Bescheid

**über die Änderung, Ergänzung und
Verlängerung der Geltungsdauer der
allgemeinen Bauartgenehmigung
vom 22. September 2022**

Z-19.52-2187

**Bauart zum Errichten von feuerwiderstandsfähigen Wänden und Dächern
aus Sandwichelementen nach DIN EN 14509
Typ "FP", "FV" und "FD"**

Anlage 1 Ä

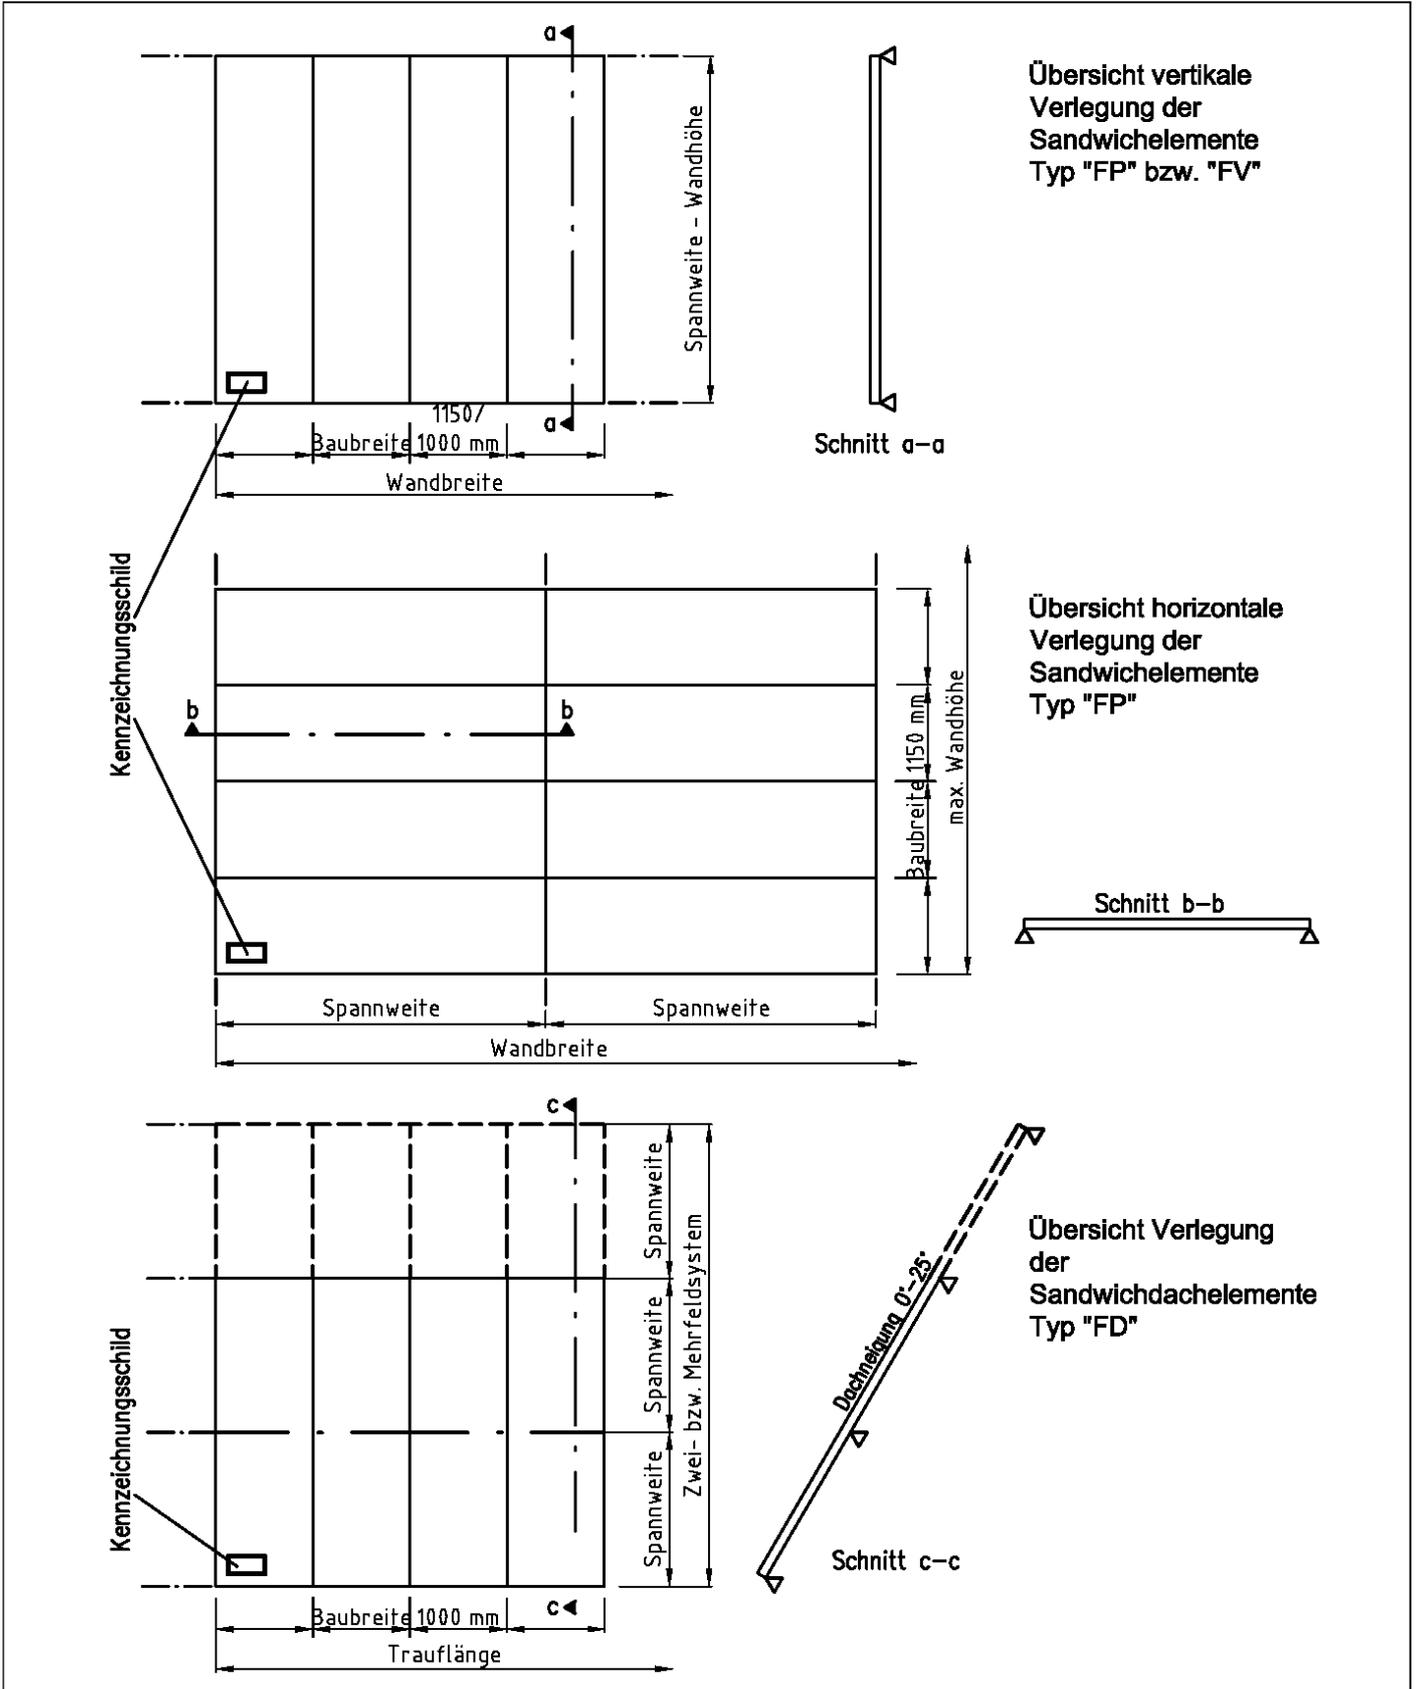
5. Die Anlage 1 wird ersetzt durch die Anlage 1 Ä; die Anlage 1.1 wird ersetzt durch die Anlage 1.1 Ä.

Die Wände aus den Sandwichelementen müssen bei vertikaler Elementorientierung von Rohdecke zu Rohdecke und bei horizontaler Elementorientierung von vertikalem tragendem Bauteil zu vertikalem tragendem Bauteil spannen, jeweils ohne Zwischenauflagerung (Einfeldträger, siehe Anlage 1 Ä).

Die Sandwichdachelemente dürfen als Zwei- und Mehrfeldträger ausgeführt werden (siehe Anlage 1 Ä)

Das Schild ist an der Wand/dem Dach sichtbar und dauerhaft zu befestigen (Lage s. Anlage 1 Ä).
